710 - INSP
ISO/IEC 17020
Origineel verslag

Verkoop [Afd 8.4.2]

Verslagnummer:
32/18052026/58955/69025/1

Inspectie adres: Biezenstraat 23, 9400 Ninove
(België)

Elektrisch bord

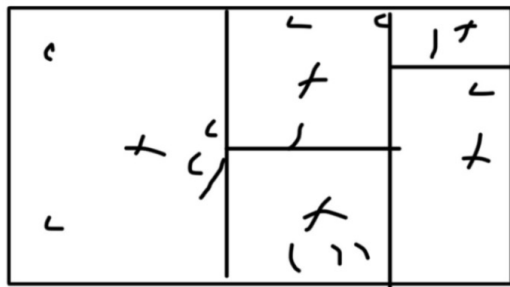
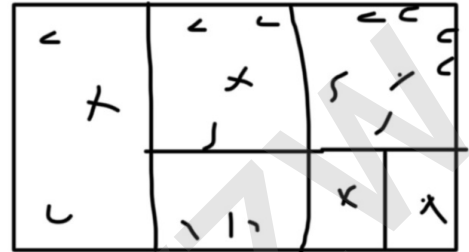
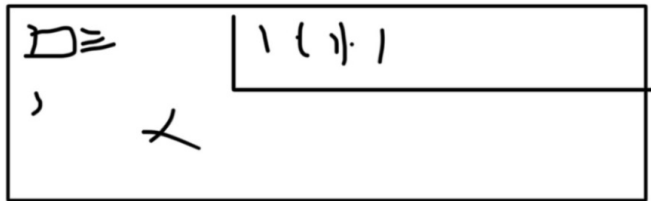
- De aarding is niet conform. - oAfd 4.2.3.2; oAfd 4.2.4.3; Afd 5.4.2
- De aardingsonderbreker is niet conform of afwezig. - oAfd 5.4.3.5
- Het verdeelbord is onvoldoende gemarkeerd. Individuele markering, voedingsspanning en/of gevarendriehoek ontbreken. - oAfd 3.1.3.3; Afd 9.4.1

- Het eendraadschema en situatieplan zijn niet aanwezig. - oAfd 3.1.2.1
- De sectiegrootte van de overbruggingen in de borden is niet aangepast aan de grootte van de beveiliging tegen overstromen. - oAfd 4.4.1.5

- De beschermingsgraad van de ruimte moet ten minste IPXX-D zijn voor ruimtes publiek toegankelijk en IPXX-B voor gewone ruimtes. - oAfd 4.2.2.3
- Er ontbreken afdekplaatjes in het elektrisch bord. - Afd 5.2.6; oAfd 4.2.2.3
